Verkehrsführungskonzept Ehrenstraße/Apostelviertel – Beschluss der BV 1 vom 21.01.2021

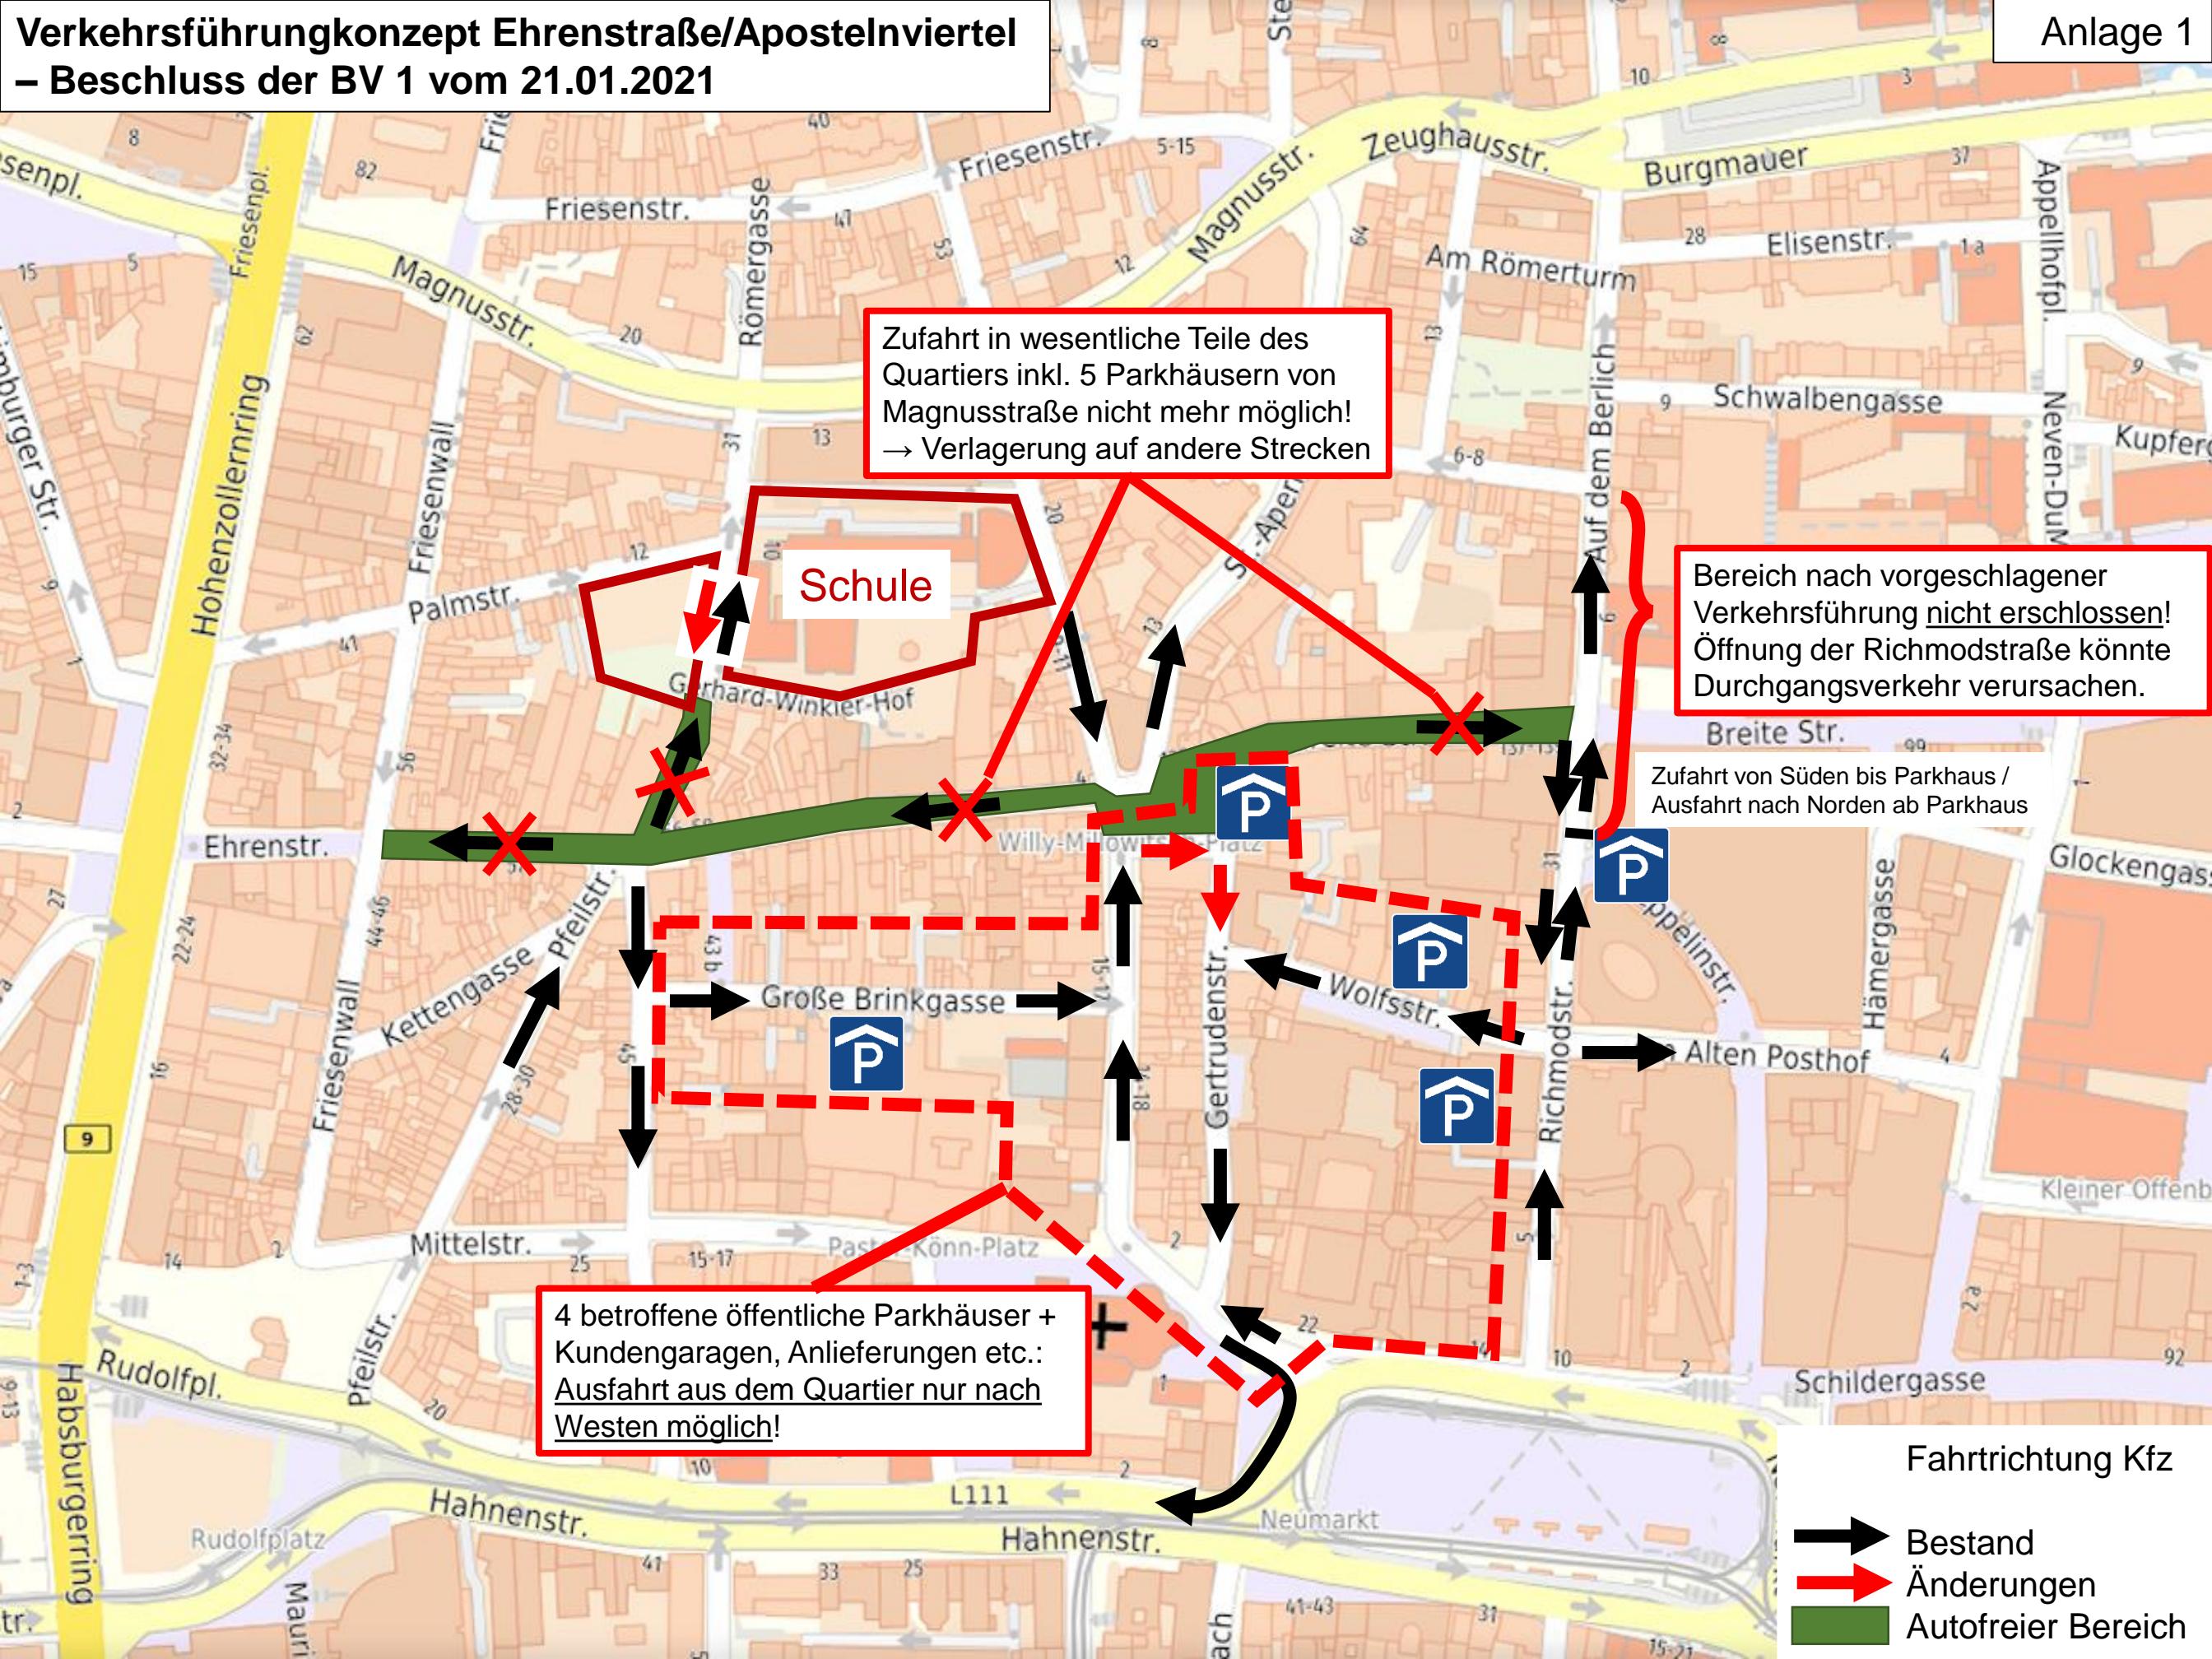
Zufahrt in wesentliche Teile des Quartiers inkl. 5 Parkhäusern von Magnusstraße nicht mehr möglich!
→ Verlagerung auf andere Strecken

Bereich nach vorgeschlagener Verkehrsführung nicht erschlossen!
Öffnung der Richmodstraße könnte Durchgangsverkehr verursachen.

4 betroffene öffentliche Parkhäuser +
Kundengaragen, Anlieferungen etc.:
Ausfahrt aus dem Quartier nur nach
Westen möglich!
